Fra
Plus Arkitektur AS

Søknad om forenklet planendring for detaljreguleringsplan for Roligheten vedtatt 21.04.2016 i Sarpsborg kommune

I henhold til plan- og bygningsloven § 12-14, andre ledd søkes det om en forenklet planendring for gjeldende reguleringsplan: Roligheten, med planID 3105 26028

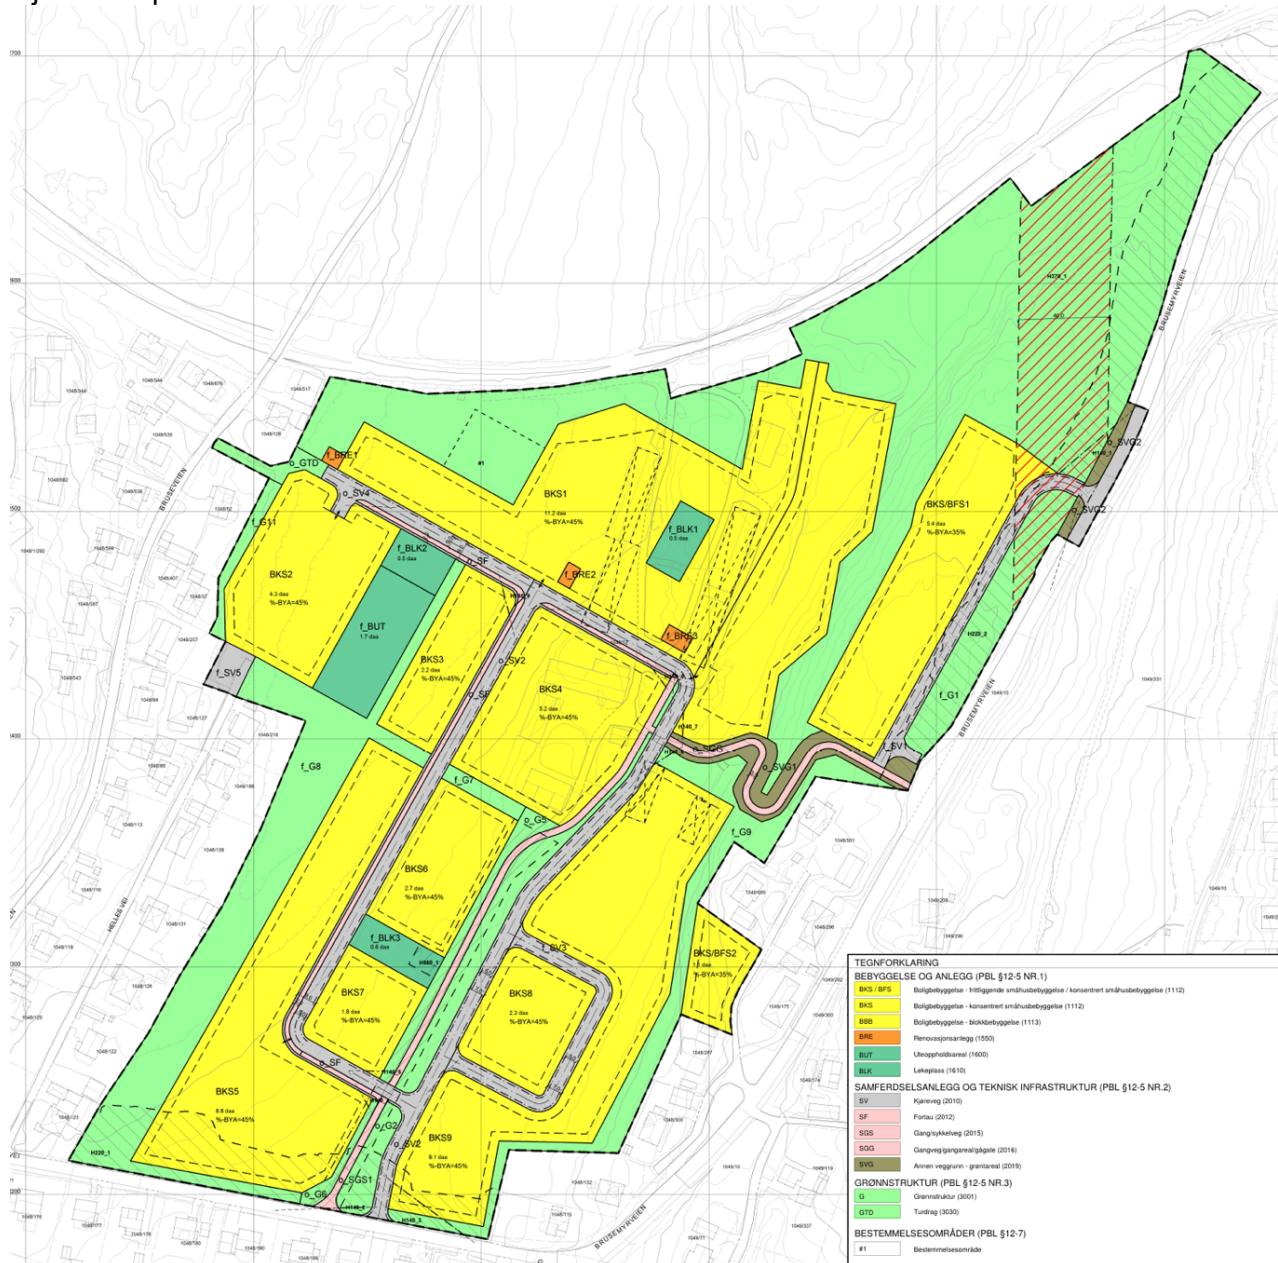
1. Oppdatere forkortelsene til arealformål

- BKS endres til BK
- BKS/BFS endres til B
- SGS endres til GS
- SGG endres til GG
- SV endres til V
- BRE endres til RA
- GTD endres til TD
- BLK endres til LEK
- BUT endres til UTE
- SVG endres til AVG

Formålet *Konsentrert småhusbebyggelse/Frittliggende småhusbebyggelse* endres til formål *Boligbebyggelse*, da det er dekkende for de to formålene. Reguleringsbestemmelsen knyttet til formålet åpner for både frittliggende og konsentrert småhusbebyggelse og bestemmelsen endres ikke, kun formålsnavnet. Endringen vil derfor ikke ha noen praktisk betydning for realisering av de to feltene med dette arealformålet.

Når plankartet revideres, må alle arealformål oppdateres til ny standard, som innebærer at forkortelsene i kartet endres. For å sikre samsvar mellom plandokumentene er forkortelsene i planbeskrivelsen og planbestemmelsene også oppdatert.

2. Oppdeling av veiarealene og regulerte adkomst for BK4

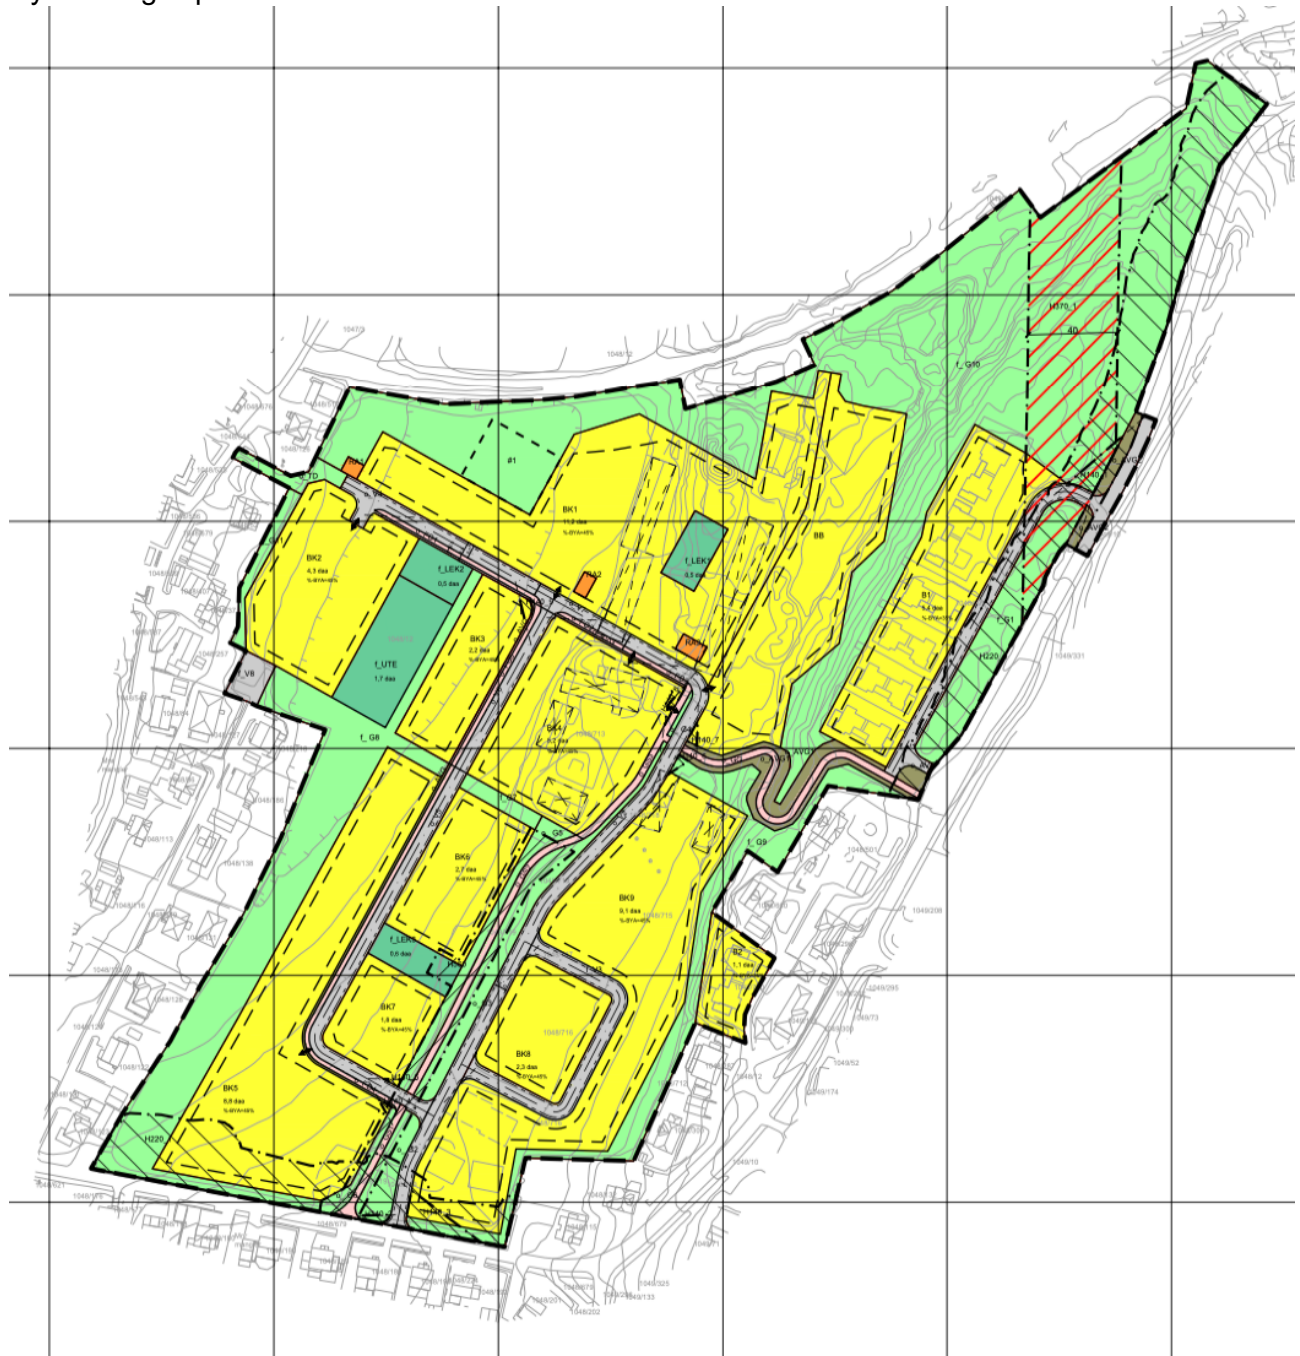
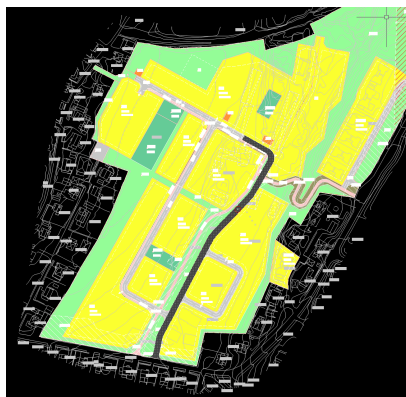
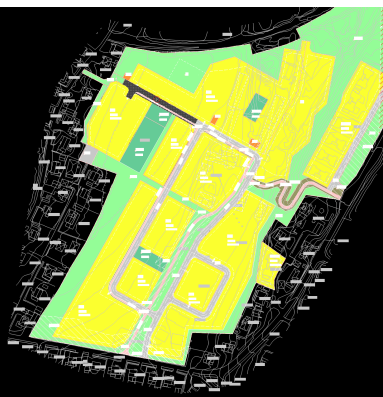
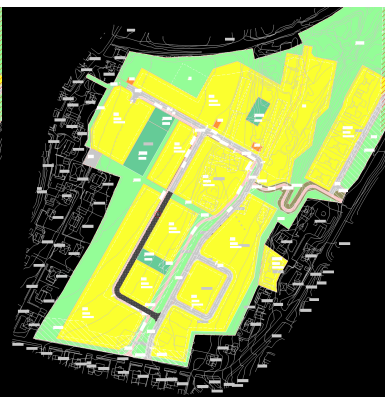
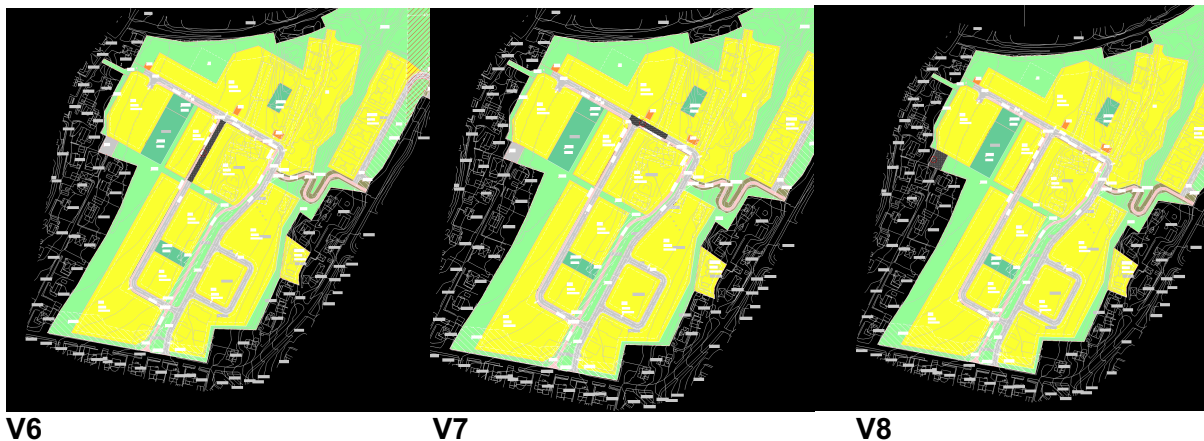
Oppdeling av veiformålet i gjeldende plankart.

Utsnitt under til venstre viser utstrekning av formål V4 markert. Utsnitt under til høyre viser utstrekning av formål V2 markert.

Forslag til ny oppdeling av veiformål i plankart.

Fra venstre mot høyre på kartutsnitt under er følgende ny oppdeling av veiformål markert: V2, V4 og V5, og i rekka under V6, V7 og V8. V8 har kun endret benevnelse fra f_V5. De øvrige deler av vei beholdes slik de er.

Fortau deles opp omtrent tilsvarende, slik at det kan bygges ut i takt med utbygging av veien. Endringen gjøres for å knytte utbygging av veien opp mot de boligfeltene som feltene naturlig hører til, og slik at rekefølgelbestemmelsene mer presist kan knyttes opp mot plankartet.

For lage en realiserbar løsning for adkomst og renovasjonsløsning for feltet, foreslås plankartet endret i henhold til kartutsnitt over. Kartutsnitt av gjeldende plankart ses også over. Eksisterende gårdsbygninger på naboeiendommen i nord (BK1) forhindrer en fullstendig opparbeidelse av o_V2 i gjeldende reguleringsplan, siden de ligger på tvers av arealet som skal opparbeides til vei. Rekkefølgebestemmelsene i gjeldende reguleringsplan gir at hele o_V2 skal være opparbeidet før det kan gis brukstillatelse for feltene BB, BK1, BK3-7 samt BK8 og BK9. Et slikt krav hadde kanskje vært rimelig dersom det kun var en byggeherre for hele planområdet Roligheten og hele planområdet skulle bygges ut samtidig. Slik er det imidlertid ikke, og det faktum at feltene har ulike eiere og utbyggingen skjer trinnvis for å tilpasse seg etterspørselen i markedet, tilsier at det er behov for en differensiering av rekkefølgekravene. Dette vil medføre at det kun stilles rekkefølgekrav som er proporsjonale og nødvendige for realisering av de enkelte feltene. Den lange veistrekingen i gjeldende plan, som har benevnelsen o_V2 i plankartet, er derfor foreslått delt opp på en annen måte, for å sikre nettopp dette. Rekkefølgebestemmelsene er foreslått endret slik at et felt i større grad kan realiseres, uavhengig av de andre feltene. Endringen vil også sikre at så mye som mulig av den fulldyrka marken kan ivaretas dersom ikke alle boligfeltene blir realisert. For felt BK4, er det regulert inn avkjørsel i tråd med kommunens veinorm og tilbakemeldinger fra kommunen. Inntegnet adkomstpil og inndeling av veiareal med tilhørende rekkefølgebestemmelser, gjør det mulig å realisere felt BK4 uten å være avhengig av at eksisterende gårdsbygninger på felt BK1, som har en annen eier, rives og at det feltet bygges ut først.
